ID: Codice procedura (ID_VIP/ID_MATTM):10844

Impianto per la produzione di energia elettrica da fonte eolica, costituito da 6 aerogeneratori della potenza complessiva di 37,2 MW, un sistema di accumulo da 25 MW e relative opere connesse in località "Rempillo" nel comune di Pitigliano (GR).

TESTO DELLE OSSERVAZIONI

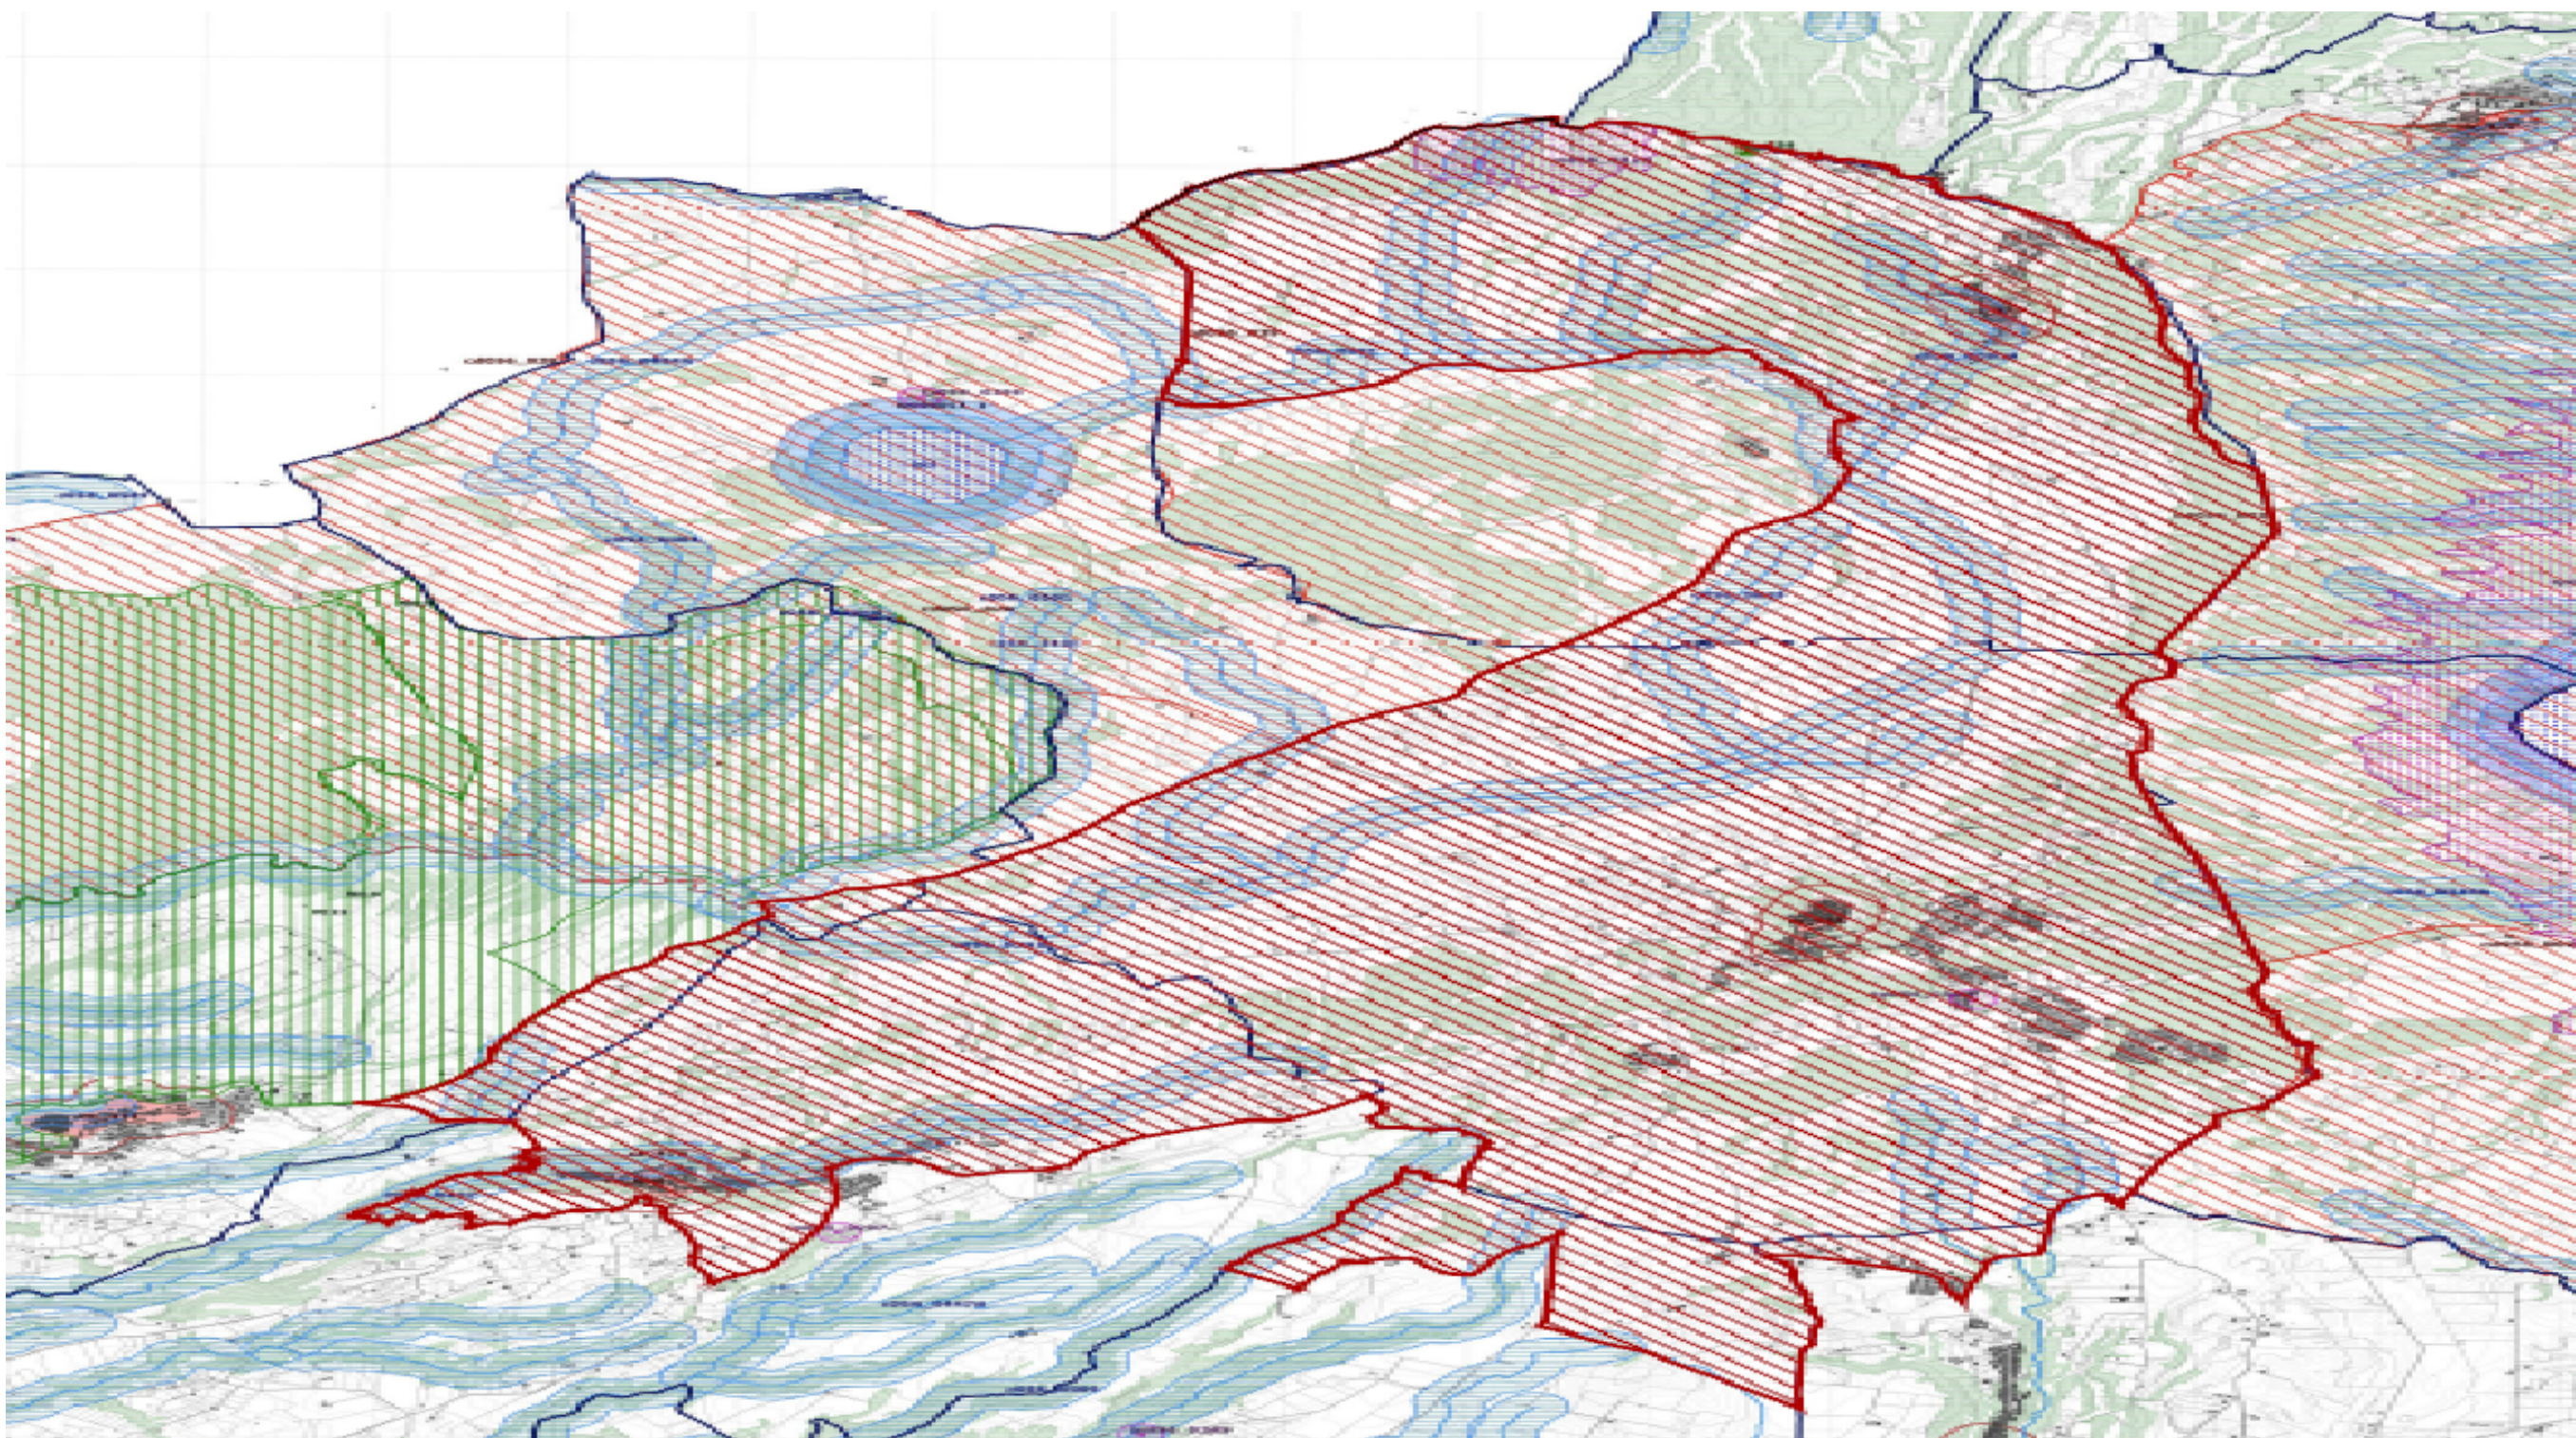
Alla luce del combinato disposto dal "vincolo sul patrimonio paesaggistico (artt. 136 e ss. e 142 del decreto legislativo n. 42/2004 e ss.mm.ii.) e sui beni culturali" (artt. 10 e ss. del decreto legislativo n. 42/2004 e ss.mm.ii.) e dal comma 8 lettera c-quarter del D.Lgs 191/2021 e ss.mm.ii si evince che, ad oggi, le aree in cui sono previsti gli insediamenti dei sei aerogeneratori dell'impianto eolico denominato "Rempillo" non sono idonee perché ricadono tutte all'interno della fascia di rispetto dei **beni paesaggistici di notevole interesse pubblico denominati "Conca del Lago di Mezzano e territorio circostante" (D.M. 22.05.1976)** comprendente anche il **vincolo "Selva del Lamone" (D.M. 22.05.1984)** tutelati dall'**art. 136 del Codice dei Beni Culturali e del Paesaggio** e in particolare un aerogeneratori (P01) è a 100 metri dal primo vincolo citato e gli altri cinque compresi in una distanza massima tra 1 km e 2 km (vedi immagine n. 1 dell'ALLEGATO). Nella fascia di rispetto dei 3 km anche la porzione di vincolo rappresentato dalla Selva del Lamone che gode di altre importanti tutele in quanto Riserva Naturale regionale (L. 394/91 e L.R. 29/97), Zona di Protezione speciale (ZPS) insieme ai Monti di Castro collegati tra loro da una Zona di Conservazione Speciale (ZSC), il sistema fluviale Fiume Fiora-Olpeta. La Selva del Lamone oltre il vincolo paesaggistico di notevole interesse pubblico che la rende area non idonea all'installazione degli impianti FER anche nelle sue fasce di rispetto dei 3 km, gode di un'altra tutela che ne rivela l'importanza di area di importanza internazionale per l'avifauna IBA (012) che viene collegata all'altra IBA (099) Lago di Bolsena attraverso la ZPS Caldera di Latera e la ZSC Lago di Mezzano che insieme sono compresi nel vincolo paesaggistico "Conca Lago di Mezzano..." e verranno uniti dal nuovo vincolo paesaggistico "*Ambito paesaggistico, geologico e geomorfologico dell'orlo della caldera di Latera e delle sue pendici interessate dai centri eruttivi periferici*" (si veda a riguardo la proposta pubblicata sul sito del MIC in data 09/08/2023 e

l'immagine n. 2 dell' ALLEGATO) all'area di notevole interesse pubblico "Conca del lago di

Bolsena” (D.M. 24.10.1960). Praticamente una vasta zona che per interesse paesaggistico e naturalistico oltre che storico, archeologico e identitario rappresenta un unicum nel panorama nazionale.

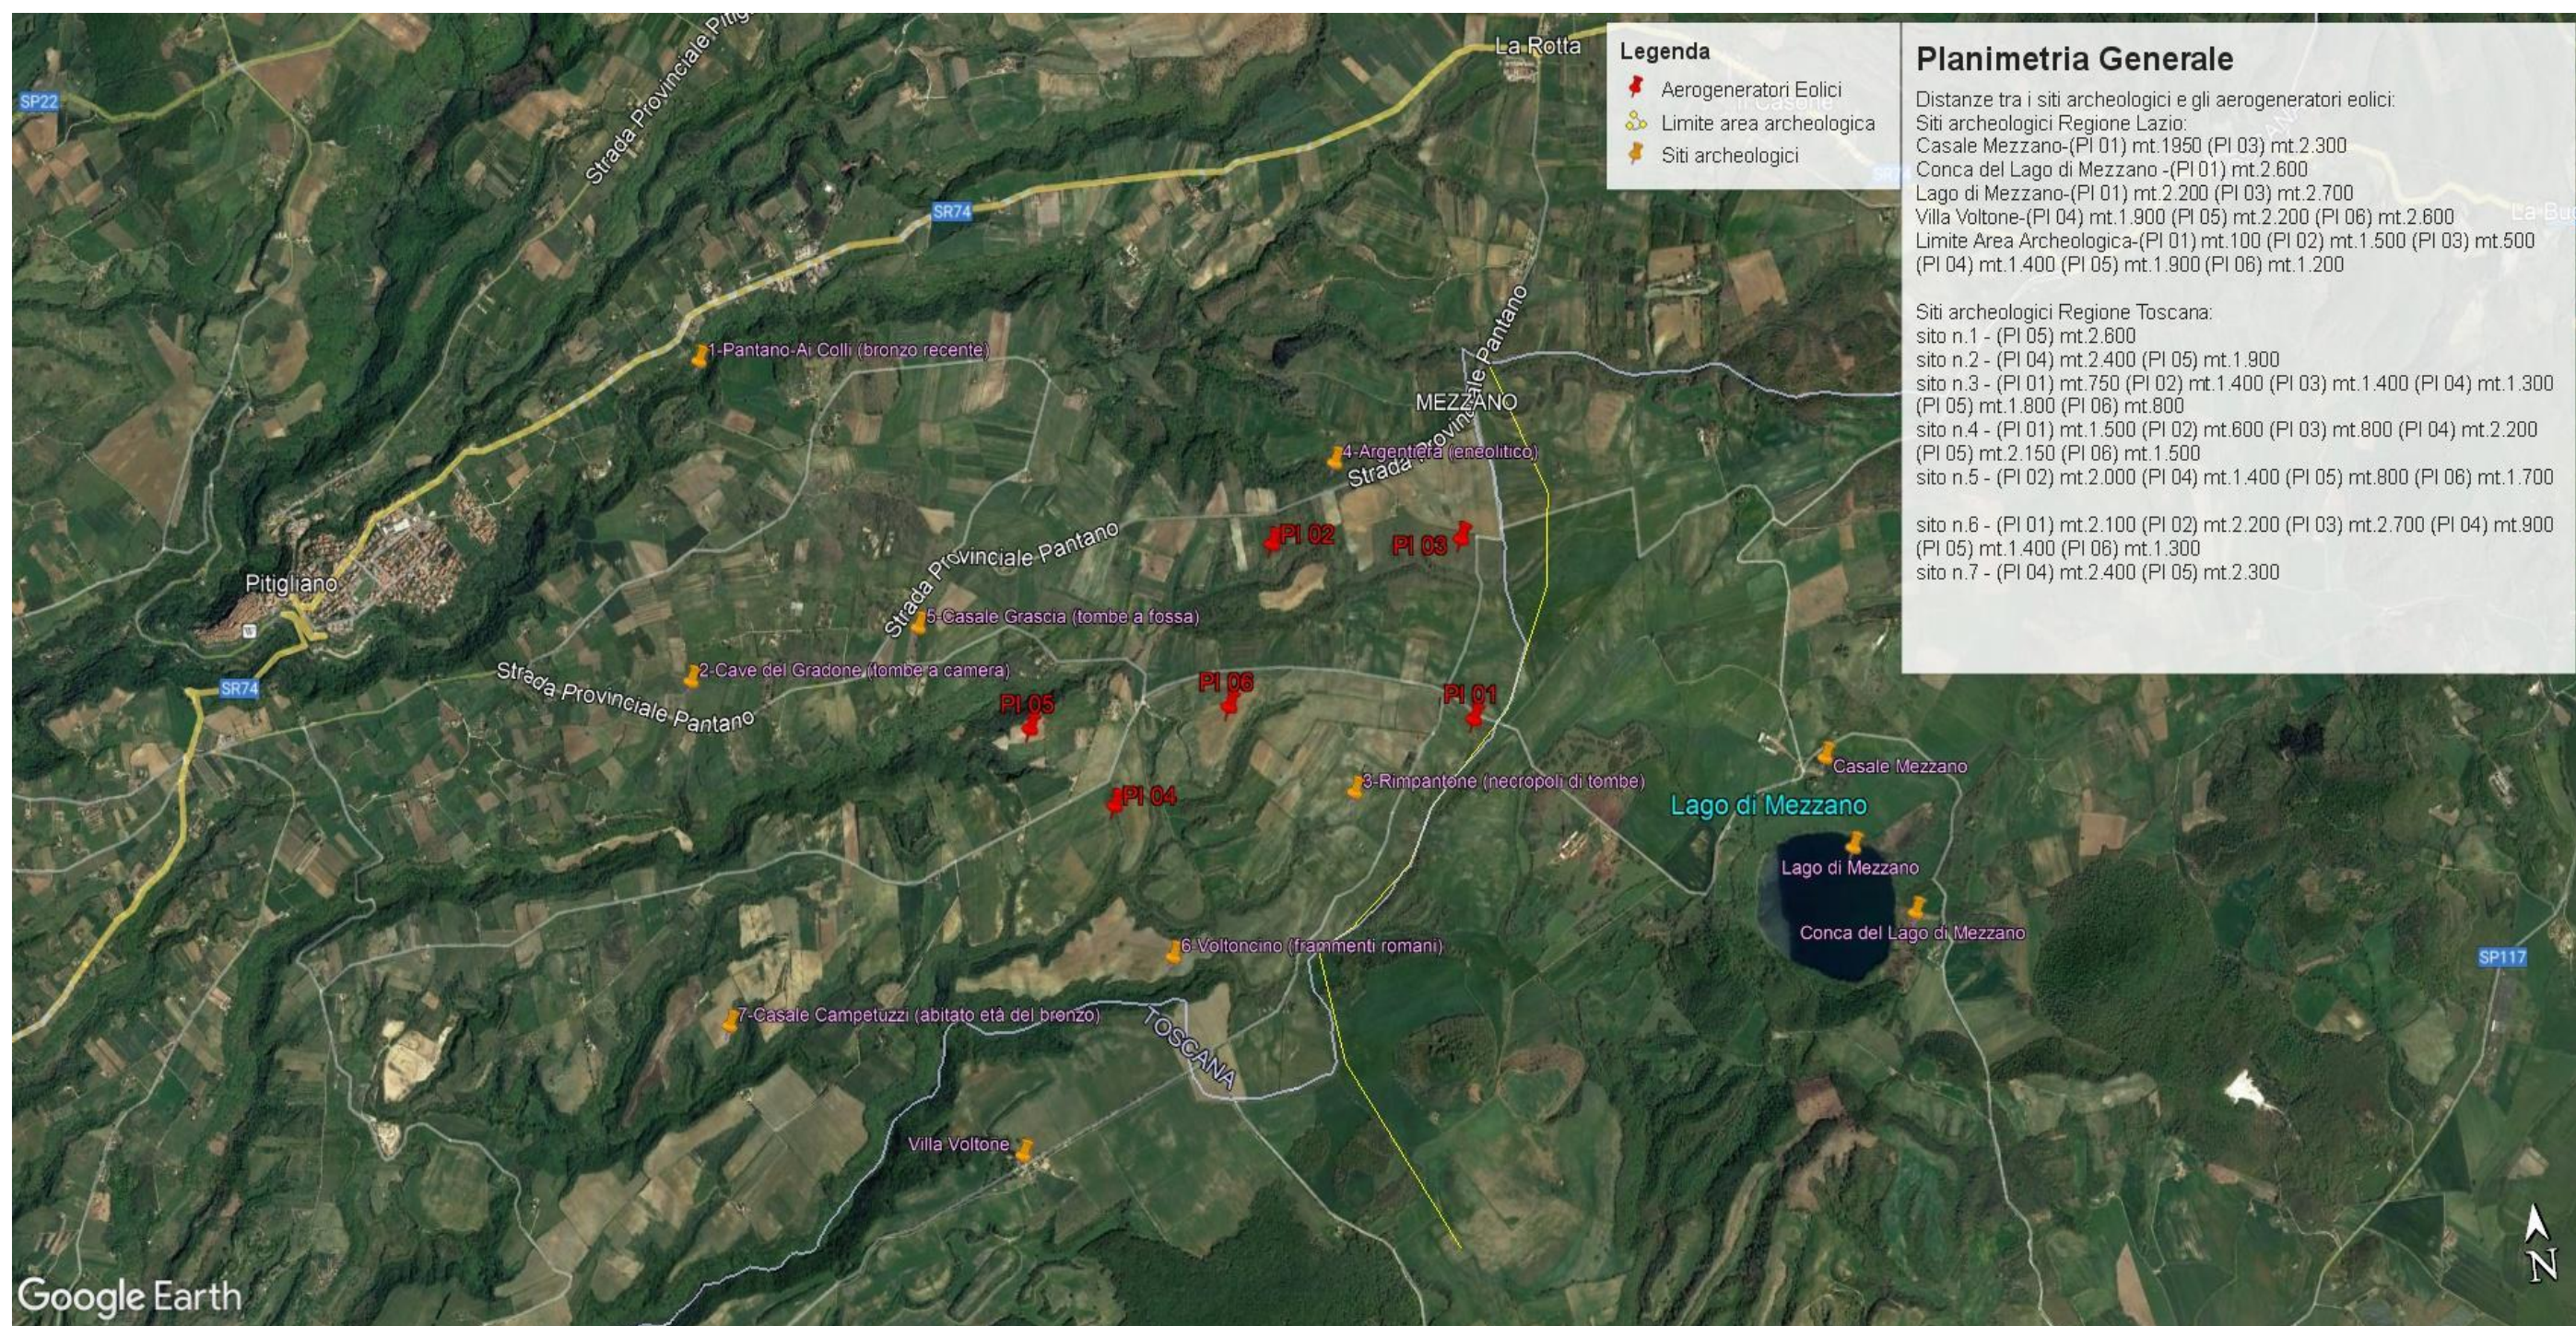
Inoltre, la zona in cui insisterebbe l’impianto eolico industriale Rempillo è compresa nelle fasce di rispetto di 3 km di diversi beni archeologici tutelati dalla parte II del Codice dei Beni Culturali (vedi Allegato, immagine n. 3). Inoltre le pale P04 e P05 ricadono all’interno di un’area archeologica che la Proponente vorrebbe cancellare per il semplice fatto che non è riportata nel documento regionale ma nel documento provinciale come meglio dettagliato nell’Osservazione n. 5. Alla luce di quanto documentato appare chiaro quindi che la collocazione dell’impianto non ha tenuto conto alcuno dei vincoli dell’area nella quale è stato progettato e l’inserimento dell’impianto eolico nel paesaggio e sul territorio non è corretto (Allegato IV delle Linee guida nazionali di cui al D.M dello Sviluppo economico del 10.09.2010).

In sintesi, visti l’art. 20 comma 8 lettera c) quater del D.Lgs n 199/2021 e le Linee guida nazionali appena citate, considerato l’enorme impatto dell’impianto eolico industriale denominato “Rempillo” sulla zona paesaggistica di notevole interesse pubblico ben individuata nelle immagini n.1 e n. 2 e sui Beni Culturali evidenziati nell’ immagine n. 3 dell’Allegato alle presenti Osservazioni, per la collocazione delle pale P04 e P05 direttamente all’interno del perimetro di un’area archeologica e per gli impatti anche sull’area intermedia e vasta dei pregiati territori laziali della Tuscia settentrionale e in particolare di quelli del pitiglianese ricco di emergenze agricole, naturalistiche, storiche e archeologiche del periodo etrusco ma non solo, si chiede che venga negata l’autorizzazione all’ insediamento dell’impianto eolico denominato “Rempillo”.
